UCHWAŁA NR 355/XXII/2025 RADY MIEJSKIEJ W PIASECZNI

w sprawie uchwalenia miejscowego planu zagospodarowania przestrzennego wsi Chyliczki – etap I

Rozstrzygnięcie o sposobie rozpatrzenia uwag do projektu planu*W zakresie uwag złożonych do 30.06.2024 r. podczas pierwszego wyłożenia do publicznego wglądu*

MIEJSCOWY PLAN ZAGOSPODAROWANIA PRZESTRZENNEGO WSI CHYLICZKI - ETAP I

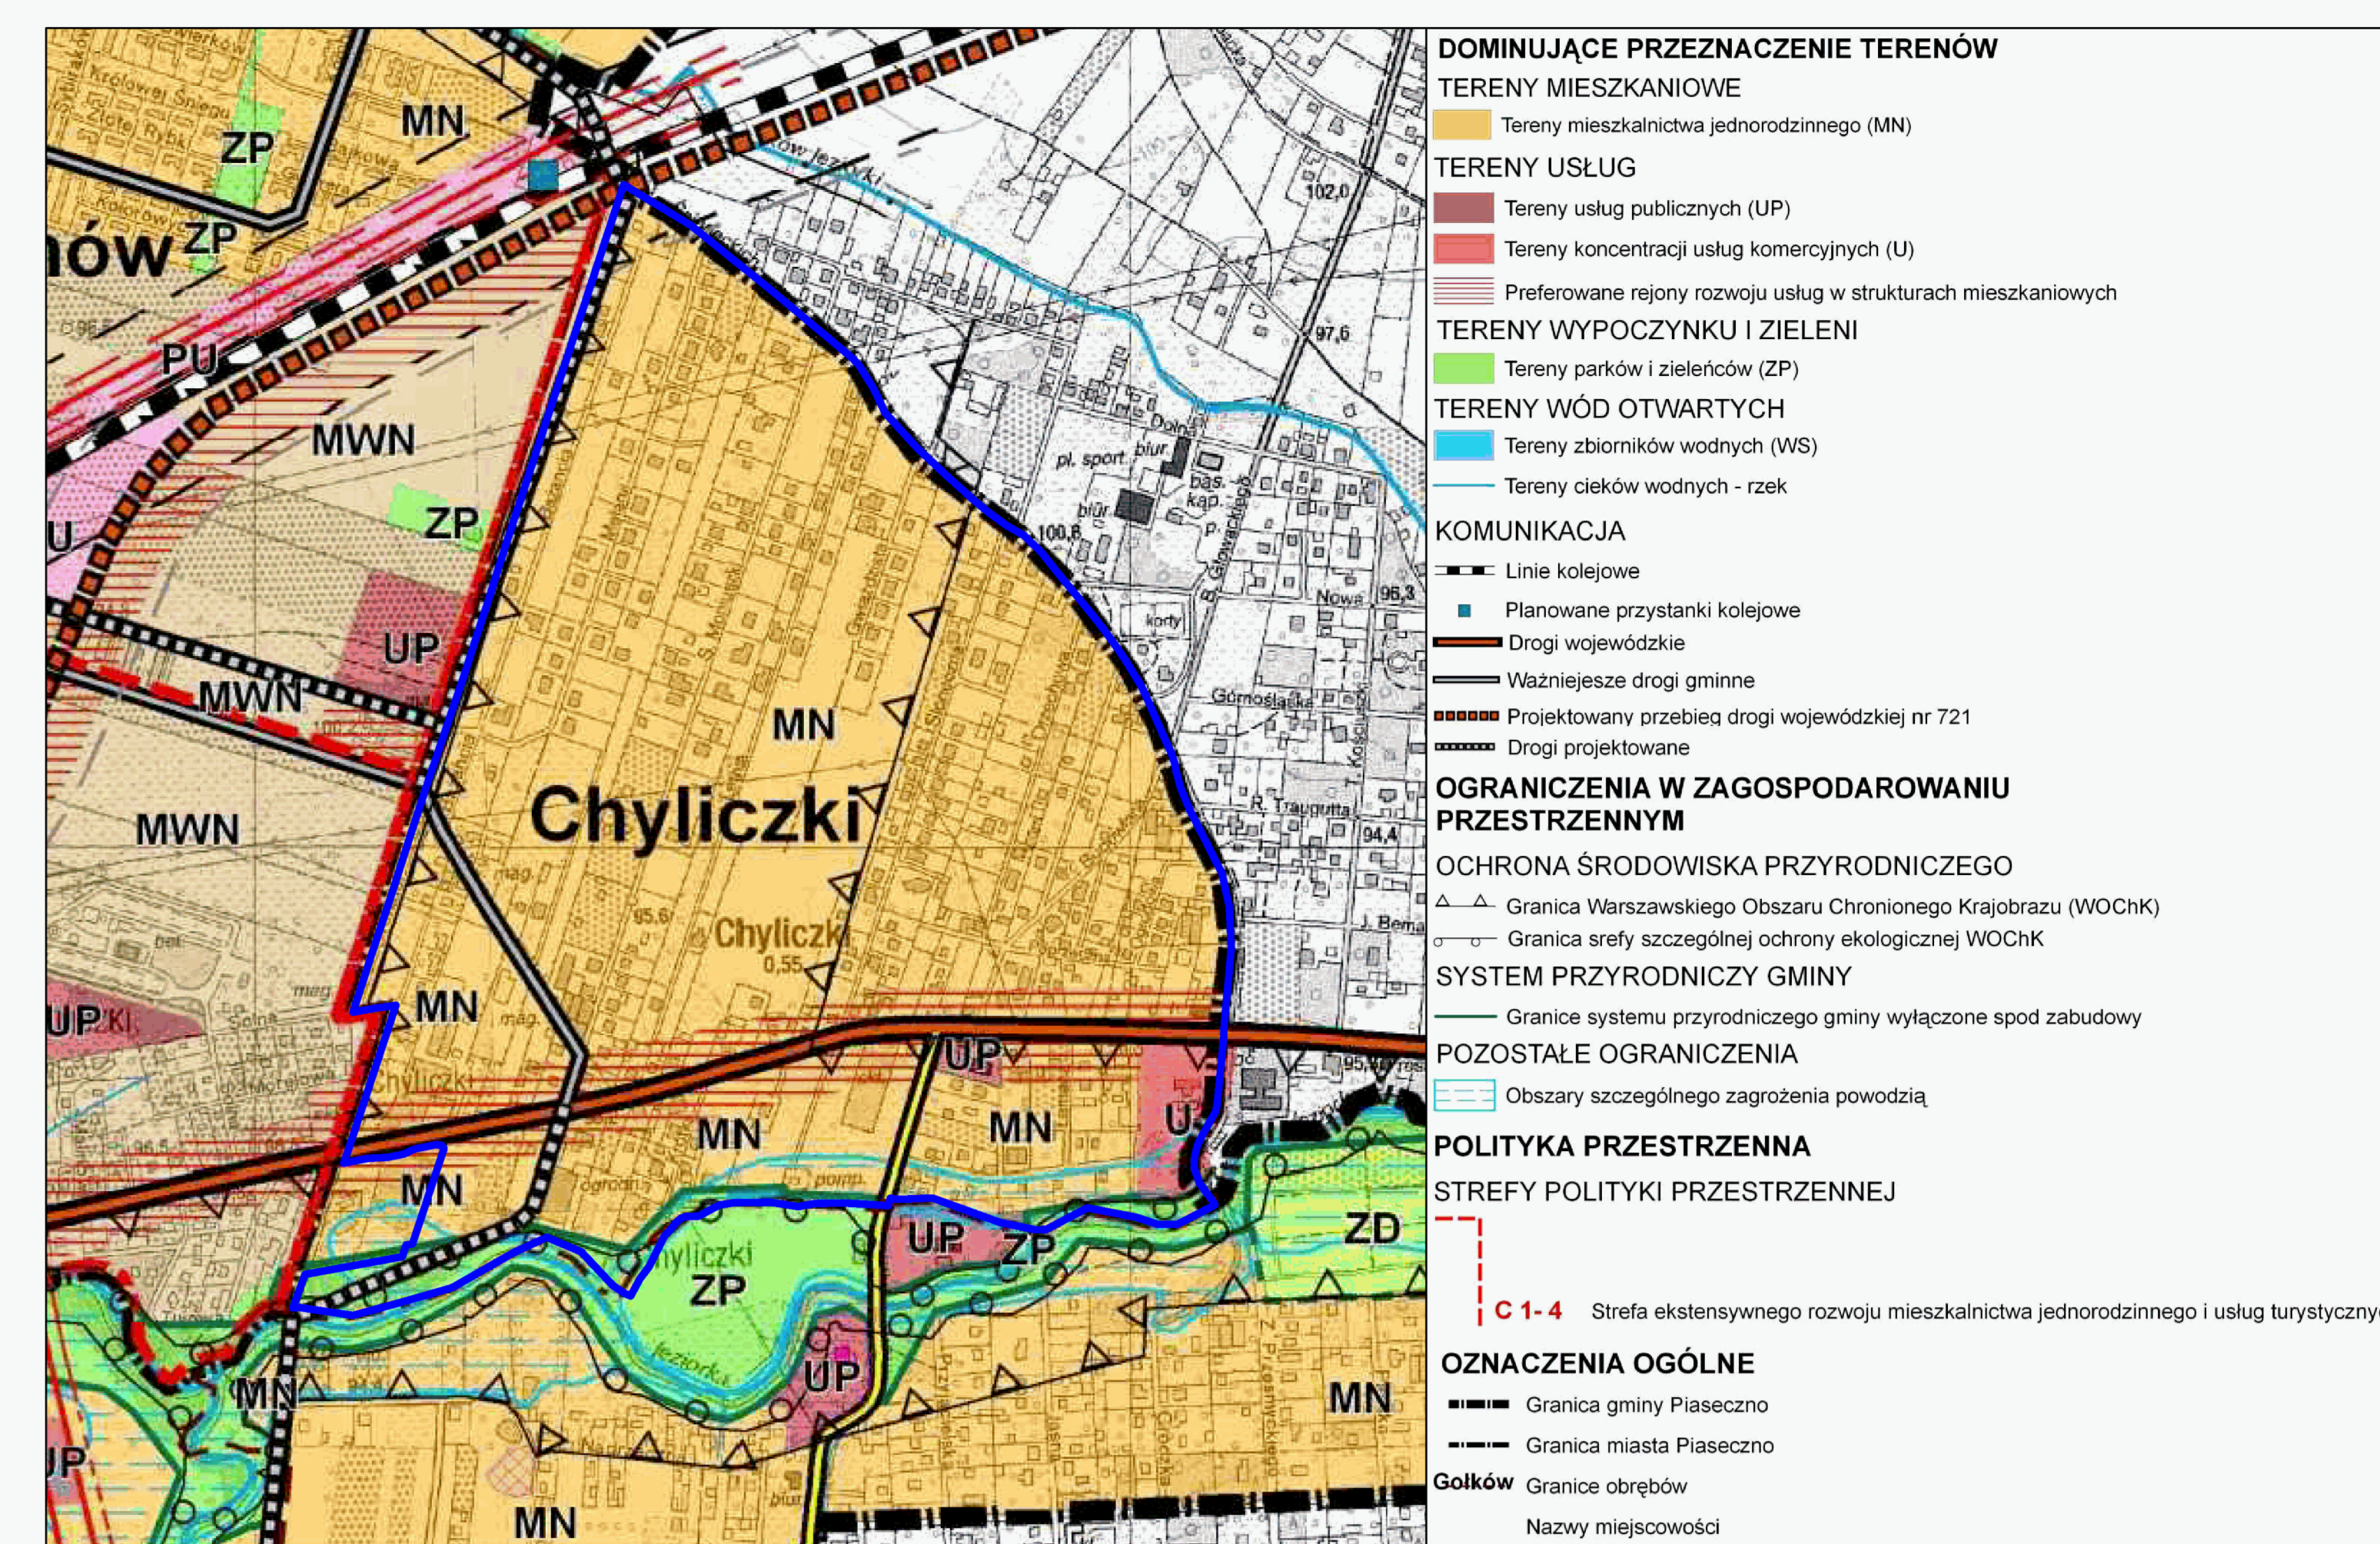
3	2024-06-10	L. dz. PP.47036 .2024	<p>1)Sprzeciw wobec budowy łącznika oznaczonego jako 5KDD, a dalej jako 1KP pomiędzy ul. Bażancią, a ul. Melanii z powodu: naruszenia praw własności (ul. Melanii ma charakter wewnętrzny) braku zgody mieszkańców na korzystanie z ul. Melanii jako dojazdu do łącznika ograniczeń technicznych jakie niesie ze sobą budowa łącznika braku wyrażonej potrzeby mieszkańców braku odniesienia w prognozie oddziaływania na środowisko do planowanej inwestycji związanej z budową łącznika braku merytorycznego i ekonomicznego uzasadnienia budowy łącznika</p>		5KDD, 1KP		(-)		(-)	<p>1)Nieuwzględniona w zakresie sprzeciwu budowy łącznika 5KDD, który składa się z już wydzielonych działek ewidencyjnych o użytku dr. Jej wskazanie w mpzp jako drogi dojazdowej poprawi układ komunikacyjny Chyliczek, gdzie brakuje poprzecznych połączeń. Uwzględniona w zakresie ciągu 1 KP zrezygnowano z jego przebiegu; Nieuwzględniona, Ul. Melanii, poza tą drogą, pozostaje drogą wewnętrzną, zachowując swój lokalny charakter. Nieuwzględniona. Łącznik był zaplanowany w planie miejscowym z 1994 r. w obecnym projekcie odtworzony jest jego przebieg po istniejących wydzieleniach drogowych Nieuwzględniona. Ograniczenia techniczne budowy łącznika będą analizowane na etapie projektu drogowego Nieuwzględniona. Planowany rozwój zabudowy mieszkaniowej w Chyliczkach wiąże się z ulepszeniem istniejącego układu komunikacyjnego, m.in. poprzez wprowadzenie łącznika 5KDD. Nieuwzględniona Prognoza oddziaływania na środowisko dotyczy całego obszaru objętego planem i nie odnosi się do pojedynczych inwestycji. Szczegółowa ocena wpływu budowy łącznika zostanie przeprowadzona na etapie projektu budowlanego. Nieuwzględniona. Łącznik poprawia i uzupełnia układ komunikacyjny oraz zwiększa dostępność terenów, co uzasadnia jego realizację.</p>

7	2024-06-13	L.dz. PP.48505 .2024	1) Obawa związana ze zmianą charakteru miejsca przez wprowadzenie dróg dojazdowych, w szczególności w granicach Warszawskiego Obszaru Chronionego Krajobrazu. Niejasność i zbyt słabo rozbudowana argumentacja zapisów w planie i prognozie oddziaływania na środowisko, szczególnie tych dotyczących komunikacji. Propozycja uniemożliwienia ruchu samochodowego na odcinku drogi 6KDD w części dojazdowej do 7KDD i wprowadzenie jedynie ruchu pieszo-rowerowego, wyeliminuje to tranzyt. Alternatywą jest zamiana wszystkich „poprzecznych” dróg dojazdowych na drogi dla ruchu pieszo-rowerowego, przynajmniej na odcinkach pomiędzy ul. Letnią, a Gwiazdzystą i Orzechową.			(+/-)	(+/-)	(+/-)	(+/-)	1) Nieuwzględniona. Projekt planu uzyskał aprobatę – uzgodnienie Regionalnego Dyrektora Ochrony Środowiska. RDOŚ, który nie miał zastrzeżeń w zakresie realizacji dróg dojazdowych w granicach Warszawskiego Obszaru Chronionego Krajobrazu. 2) Nieuwzględniona. Ustalenia planu dotyczące komunikacji mają charakter standardowy i określają zasady budowy systemu komunikacyjnego, bez argumentacji przyjętych rozwiązań, ponieważ nie jest to w zakresie planu miejscowego. Realizacja dróg podlega przepisom prawa drogowego. Prognoza oddziaływania na środowisko nie jest przedmiotem uwag, tylko projektu mpzp. 3) Nieuwzględniona. Droga 6 KDD wraz z drogami 2KDD, 9KDD, 15KDD, 19KDD

9	2024-06-17	L.dz. PP.48993 .2024	Przesunięcie planowanej nieprzekraczalnej linii zabudowy dla działki na terenie oznaczonym symbolem 27MN do ściany istniejącego budynku oraz przesunięcie linii rozgraniczającej z drogą – 17KDD o 80 cm (tym samym zwiężając drogę)	27MN	(+/-)	(+/-)	(+/-)	(+/-)	1)Uwzględniona w zakresie dostosowania nieprzekraczalnych linii zabudowy. Nieuwzględniona. Droga 17KDD w tym miejscu została wydzielona wcześniej i jest własnością gminy, nie planuje się jej zawężenia na wysokości jednej działki.	
10	2024-06-19	L.dz. PP.49776 .2024	Brak zgody na budowę drogi 8KDD, która przebiega przez działkę wskazaną w uwadze.	8KDD		(-)		(-)	Nieuwzględniona. Droga 8KDD nie została zaprojektowana przez działkę wskazaną w uwadze. Potrzeba realizacji drogi 8KDD wynika ze względów bezpieczeństwa. Zachodzi potrzeba realizacji dodatkowej drogi wyjazdowej z ulicy Letniej, która ma ograniczoną przepustowość – droga jest bardzo wąska.

41	2024-06-19	L.dz. PP.49907 .2024	Wykreślenie planowanej drogi 2KP i 10KDD, łączącej ul. Moniuszki z ul. Letnią		2KP i 10KDD		(-)		(-)	Nieuwzględniona. Zachowano drogę oznaczoną symbolem 10KDD. Ciąg pieszy KP zaprojektowano jako ciąg pieszo jezdny KPJ. Potrzeba realizacji połączeń z ul. Letnią wynika ze względów bezpieczeństwa. Zachodzi potrzeba realizacji dodatkowych dróg z ulicy Letniej, która ma ograniczoną przepustowość – droga jest bardzo wąska.
42	2024-06-19	L.dz. PP.49886 .2024	Wykreślenie planowanej drogi 2KP i 10KDD, łączącej ul. Moniuszki z ul. Letnią		2KP i 10KDD		(-)		(-)	Nieuwzględniona. Zachowano drogę oznaczoną symbolem 10KDD. Ciąg pieszy KP zaprojektowano jako ciąg pieszo jezdny KPJ. Potrzeba realizacji połączeń z ul. Letnią wynika ze względów bezpieczeństwa. Zachodzi potrzeba realizacji dodatkowych dróg z ulicy Letniej, która ma ograniczoną przepustowość – droga jest bardzo wąska.

73	2024-06-21	L.dz. PP.50511 .2024	<p>Wniosek o zmiany niektórych zapisów dla obszaru 6MNU:</p> <p>1)Zmiana wskaźnika miejsc parkingowych z 2 na 1 Zmiana wskaźnika miejsc parkingowych dla usług na 1/100m² Uwzględnienie miejsc parkingowych na ulicy Dopuszczenie zaopatrzenia w wodę z własnego ujęcia wody Brak opłaty planistycznej dla nieruchomości już zabudowanych Zmiana oznaczenia z MNU na MWU Zwiększenie maksymalnej intensywności zabudowy z 0,7 na 1,2 Zmiana minimalnej powierzchni biologicznie czynnej z 70% na 20%</p>		6MNU		(-)	(-)	<p>1)Nieuwzględniona. Niektóre wskaźniki zabudowy i zagospodarowania terenu, jak np. miejsca parkingowe, min. wskaźnik powierzchni biologicznie czynnej wynika z ustaleń Studium uwarunkowań i kierunków zagospodarowania przestrzennego miasta i gminy Piaseczno, którego ustaleń plan miejscowy nie może naruszać. Pozostałe wskaźniki zostały ustalone, w sposób umożliwiający zabudowę na działkach o wielkości ustalonej w planie.</p> <p>2)Nieuwzględniona. Uzasadnienie jak w pkt.1</p> <p>3)Nieuwzględniona. Kwestia miejsc parkingowych w pasie drogowym będzie rozpatrywana na etapie projektu budowlanego. Plan miejscowy określa jedynie linie</p>

negatywny wpływ na wartość przyrodniczą i krajobrazową tego obszaru.							
108	2024-06-26	L.dz. PP.51383 .2024	Brak zgody na uwzględnienie w planie 1KDD i 5KDD		1KDD i 5KDD		(-)		(-)	Nieuwzględniona. Poprzeczny ciąg komunikacyjny, składający się z dróg 1KDD i 5KDD, powinien zostać zachowany, ponieważ takich połączeń w Chyliczkach jest niewiele. Łącznik 5KDD, składający się z wydzielonych działek o użytku drogowym jako droga dojazdowa w planie miejscowym poprawi układ komunikacyjny. Dla drogi 1KDD zaplanowano inny przebieg i przeznaczenie.
109	2024-06-26	L.dz. PP.51671 .2024	Prośba o zachowanie ul. Krótkiej w obecnym stanie, brak zgody na jej przebudowę (poszerzenie)		9KDW	(+/-)	(+/-)	(+/-)	(+/-)	1)Uwzględniona w zakresie zachowania istniejących szerokości ul. Krótkiej na odcinku za poszerzeniem od ul. Wschodniej. 2)Nieuwzględniona. Dla ul. Krótkiej przy wjeździe do ul. Wschodniej zostało wydane Zezwolenie Realizacji Inwestycji Drogowej. Projekt planu adaptuje ZRID. Ponadto ulica Krótka jest własnością gminy, a więc ciągiem publicznym z placem do zwracania

131	2024-06-27	L.dz. 51809.20 24	Odrzucenie projektu planu miejscowego w zakresie wprowadzenia łącznika 5KDD między ul. Bażancią, a ul. Melanii		5KDD		(-)		(-)	Nieuwzględniona. Droga oznaczona symbolem 5KDD stanowi ważne połączenia poprzeczne, których niewiele jest w Chyliczkach. Składa się z już wydzielonych działek ewidencyjnych o użytku dr. Jej wskazanie w mpzp jako drogi dojazdowej poprawi układ komunikacyjny Chyliczek
132	2024-06-27	L.dz. PP.51731 .2024	<p>1)Brak zgody by budynek leżał poza dozwoloną granicą zabudowy i granica będzie przebiegała przez taras</p> <p>2)Brak zgody na poszerzenie drogi w okolicy</p>		17MNU 1ZP		(-)		(-)	<p>1)Nieuwzględniona. Nieprzekraczalna linia zabudowy będzie dotyczyła nowych budynków, istniejący budynek gospodarczy, może być zachowany i będzie można z niego korzystać.</p> <p>Nieuwzględniona. Ulica Krótka jest własnością</p>

137	2024-06-27	L.dz. PP.52130.2024	<p>1) Brak zgody na budowę dróg 1 KDD i 5 KDD Sprzeciw i obawa wobec możliwości wprowadzenia znacznego ruchu do wsi Sprzeciw wobec ogółu planowanych połączeń drogowych we wsi, dotychczasowy układ komunikacyjny ulicy Śniadeckich i ulicy Polnej zapewnia ulicom: Zimowej, Bażanciej, Melanii i Moniuszki pełną przejezdność Brak zgody na wprowadzanie dużej ilości</p>	1KDD 5KDD		(-)		(-)	<p>1) Nieuwzględniona. Poprzeczny ciąg komunikacyjny, składający się z dróg 1KDD i 5KDD, powinien zostać zachowany, ponieważ takich połączeń w Chyliczkach jest niewiele. Łącznik 5KDD, składający się z wydzielonych działek o użytku drogowym jako droga dojazdowa w planie miejscowym poprawi układ komunikacyjny. Dla drogi 1KDD zaplanowano inny przebieg i przeznaczenie.</p>

141	2024-06-28	L.dz. PP.52077.2024	Sprzeciw wobec planowanej drogi 8KDD na odcinku między ul. Moniuszki, a ul. Letnią		8KDD		(-)		(-)	Nieuwzględniona. Potrzeba realizacji drogi 8KDD wynika z konieczności poprawy bezpieczeństwa i zapewnienia lepszej obsługi służb komunalnych. Istnieje również potrzeba utworzenia poprzecznej drogijazdowej z ulicy Letniej, która obecnie ma ograniczoną przepustowość – jest wąska i trudna do przejazdu.
142	2024-06-28	L.dz. PP.52249.2024 Stowarzyszenie Chyliczki Plus	1) Brak zgody na proponowane rozwiązania komunikacyjne Zachowanie charakteru wsi (spójnego osiedla z zabudową wolnostojącą i bliźniaczą) Ustanowienie statusu dróg publicznych dla dróg wewnątrz osiedla mieszkaniowego ograniczonego ul. Wschodnią, Połą, Zimową i Śniadeckich, ograniczonych znakiem D-40 Strefa Zamieszkania Drogi w północnej części wsi służące jedynie do dojazdu do działek mieszkańców wsi (brak zgody na wprowadzenie dróg tranzytowych z innymi miejscowościami) Wyrażenie braku zapotrzebowania na publiczne tereny zieleni urządzonej.		Cały obszar planu	(+/-)	(+/-)	(+/-)	(+/-)	1) Nieuwzględniona. Zaprojektowane w planie połączenia drogowe mają charakter lokalny i mają na celu zapewnienie wygodnej i bezpiecznej dostępności do zabudowy. Uwzględniona. Plan dopuszcza wyłącznie zabudowę jednorodziną wolnostojącą i bliźniaczą, co sprzyja zachowaniu dotychczasowego charakteru wsi Nieuwzględniona. Realizacja urządzenia dróg jak, np. znaki wyznaczające strefę zamieszkania nie są przedmiotem ustaleń planu, plan wyznacza drogi, np. lokalne czy dojazdowe. Uwzględniona. Zaprojektowane drogi mają służyć lokalnej komunikacji wewnątrz wsi, zapewniając dojazd do działek.

155	2024-06-30	L.dz. PP.52552 .2024	1)Usunięcie dróg 1KDD i 5KDD z projektu Protest wobec rozwiązań komunikacyjnych, które są niespójne z istniejącymi rozwiązaniami w sąsiadujących miejscowościach Brak uwzględnienia wszystkich istniejących ciągów komunikacyjnych (m.in. ul. Letnia), w mpzp		1KDD 5KDD Ciągi komunikacyjne		(-)		(-)	1)Nieuwzględniona. Poprzeczny ciąg komunikacyjny, składający się z dróg 1KDD i 5KDD, powinien zostać zachowany, ponieważ takich połączeń w Chyliczkach jest niewiele. Łącznik 5KDD, składający się z wydzielonych działek o użytku drogowym jako droga dojazdowa w planie miejscowym poprawi układ komunikacyjny. Dla drogi 1KDD zaplanowano inny przebieg i przeznaczenie 2)Nieuwzględniona. Układ dróg został zaprojektowany w ten sposób, aby był spójny z rozwiązaniami komunikacyjnymi w sąsiednich miejscowościach 3)Nieuwzględniona. Ulica Letnia jest bardzo wąska i nie ma możliwości by gmina ją wybudowała i urządziła, bez jej poszerzenia, dlatego nie została uwzględniona w mpzp. Ze względów bezpieczeństwa zostały zaprojektowane szersze poprzeczne dojazdy do ulicy Letniej, umożliwiające łatwy wyjazd z tej ulicy.

165	2024-07-01	L.dz. PP.52450 .2024	1)Zmniejszenie planowanej szerokości na części drogi 11KDD ul. Gwiazdzysta z 10 m do 8m 2)Przesunięcie planowanej linii zabudowy na części terenu 18MN poza obręb istniejącego budynku mieszkalnego. 3) Cofnięcie planowanej granicy działki na terenie 18MN o 2 m w kierunku osi ul. Gwiazdzistej, czyli do stanu obecnego. 4)Zmiana położenia projektowanego kanału technicznego w drodze 11KDD i usunięcie go z działki z terenu 18MN 5)Cofnięcie zmiany położenia studzienki kanalizacyjnej i ujęcia gazu na działce w terenie 18MN do stanu istniejącego czyli 2 m w kierunku osi ul. Gwiazdzistej 11KDD 6)Usunięcie z planu dróg w poprzek wsi, łączących ul. Zimową z ul. Gwiazdzystą, Orzechową i Budowlaną. 7)Dodanie zwrotu „rozbudowę” w par. 9 pkt 2 8)Dodanie zwrotu „i powietrza” w par. 11 pkt 5 9)Dodanie przecinka w par. 11 pkt 6 po słowie „towarów” 10)W par. 11 pkt 6 zastąpienie słowa „jak” zwrotem „w szczególności” 11)W par. 30 dodanie pkt 2 o treści „zwalnia się od opłaty tereny zagospodarowane na dzień uchwalenia planu”		11KDD 2KDD 6KDD 9KDD 15KDD 20KDD 19KDD 26KDD	(+/-)	(+/-)	(+/-)	(+/-)	1)Nieuwzględniona. Ulica Gwiazdzysta została zaprojektowana zgodnie z decyzją ZRID 2)Nieuwzględniona. Plan miejscowy dopuszcza rozbudowę i nadbudowę budynków usytuowanych niezgodnie z liniami zabudowy, z zastrzeżeniem, że zakazuje się rozbudowy skutkującej powiększeniem powierzchni zabudowy w pasie terenu pomiędzy linią rozgraniczającą terenu i nieprzekraczalną linią zabudowy. 3)Nieuwzględniona. Plan miejscowy nie ustala granic działek, podziały działek zatwierdzane są na podstawie decyzji administracyjnych. 4)Nieuwzględniona. Kanały techniczne w drodze, lokalizacja studzienek kanalizacyjnych czy ujęć gazu nie są przedmiotem ustaleń planu. 5)Nieuwzględniona. Uzasadnienie jak w pkt 4. 6)Nieuwzględniona. Obszar Chyliczek charakteryzuje deficyt poprzecznych połączeń drogowych. Poprzeczne połączenia drogowe służą realizacji wygodnej i bezpiecznej dostępności do zabudowy. 7)Uwzględniona. Jak wynika to z przepisów Prawa budowlanego przez budowę budynku należy rozumieć również rozbudowę budynku. W związku z powyższym w terenie przeznaczonym pod zabudowę mieszkaniową jednorodzinną dopuszczona jest rozbudowa przy zachowaniu wskaźników i sposobów

Lp	Data wpływu uwagi	Nazwisko i imię zgłaszającego uwagi (L.dz.)	Treść uwagi	Oznaczenie nieruchomości, której dotyczy uwaga	Ustalenia projektu planu dla nieruchomości, której dotyczy uwaga	Rozstrzygnięcie Burmistrza w sprawie rozpatrzenia uwagi		Rozstrzygnięcie Rady Miejskiej		Uwagi
						uwaga uwzględniona (+)	uwaga nieuwzględniona (-)	uwaga uwzględniona (+)	uwaga nieuwzględniona (-)	
1	2	3	4	5	6	7	8	9	10	11
1	2025-02-26	L.dz. PP.16113 .2025	Sprzeciw wobec przeznaczenia działki na tereny zielone (1ZP).		1ZP		-		-	Zob. uzasadnienie pod tabelą pkt.1
3	2025-03-10	L.dz. PP.19541 .2025	Umożliwienie wydzielenia działki o powierzchni 636 m ² z działki o powierzchni 1800 m ² i budowę budynku mieszkalnego lub dopuszczenie budowy drugiego budynku mieszkalnego jednorodzinnego.		11MNU		-		-	Zob. uzasadnienie pod tabelą pkt.3
4	2025-03-13	L.dz. PP.20610 .2025	Usunięcie łącznika 3KDD z projektu planu		3KDD		-		-	Zob. uzasadnienie pod tabelą pkt.4

28	2025-03-31	L.dz. PP.25386 .2025	Zdecydowany sprzeciw wobec planowanej drogi 2KP i 1KPJ, która ma łączyć ul. Moniuszki z ul. Letnią do ul. Gwiazdzistej.		2KP 1KPJ		-		-	Zob. uzasadnienie pod tabelą pkt.28
29	2025-03-31	L.dz. PP.25412 .2025	Wykreślenie z planu planowanej drogi 2KP i 1KPJ łączącej ul. Moniuszki z ul. Letnią do ul. Gwiazdzistej.		2KP 1KPJ		-		-	Zob. uzasadnienie pod tabelą pkt.29
30	2025-03-31	L.dz. PP.25414 .2025	Wykreślenie z planu planowanej drogi 2KP i 1KPJ łączącej ul. Moniuszki z ul. Letnią do ul. Gwiazdzistej.		2KP 1KPJ		-		-	Zob. uzasadnienie pod tabelą pkt.30
31	2025-03-31	L.dz. PP.25415 .2025	Wykreślenie z planu planowanej drogi 2KP i 1KPJ łączącej ul. Moniuszki z ul. Letnią do ul. Gwiazdzistej.		2KP 1KPJ		-		-	Zob. uzasadnienie pod tabelą pkt.31
32	2025-03-31	L.dz. PP.25421 .2025	Wykreślenie z planu planowanej drogi 2KP i 1KPJ łączącej ul. Moniuszki z ul. Letnią do ul. Gwiazdzistej.		2KP 1KPJ		-		-	Zob. uzasadnienie pod tabelą pkt.32

48	2025-03-31	L.dz. PP.25607 .2025	Zmniejszenie planowanej szerokości drogi 11KDD ul. Gwiazdzista z 10 m do 8m na odcinku od skrzyżowania do końca działki wskazanej przez wnioskodawców		11KDD 1KDD 6KDD 9KDD 15KDD 19KDD	-		-	Zob. uzasadnienie pod tabelą pkt.48
			Przesunięcie planowanej linii zabudowy na części działki wskazanej przez wnioskodawcę poza obręb istniejącego budynku mieszkalnego.			+		+	Zob. uzasadnienie pod tabelą pkt.48
			Cofnięcie planowanej granicy wskazanej przez wnioskodawcę o 2 m w kierunku osi ul. Gwiazdzistej, czyli do stanu obecnego.			-		-	Zob. uzasadnienie pod tabelą pkt.48
			Zmiana położenia projektowanego kanału technicznego w drodze 11KDD i usunięcie go z działki wskazanej przez wnioskodawcę			-		-	Zob. uzasadnienie pod tabelą pkt.48
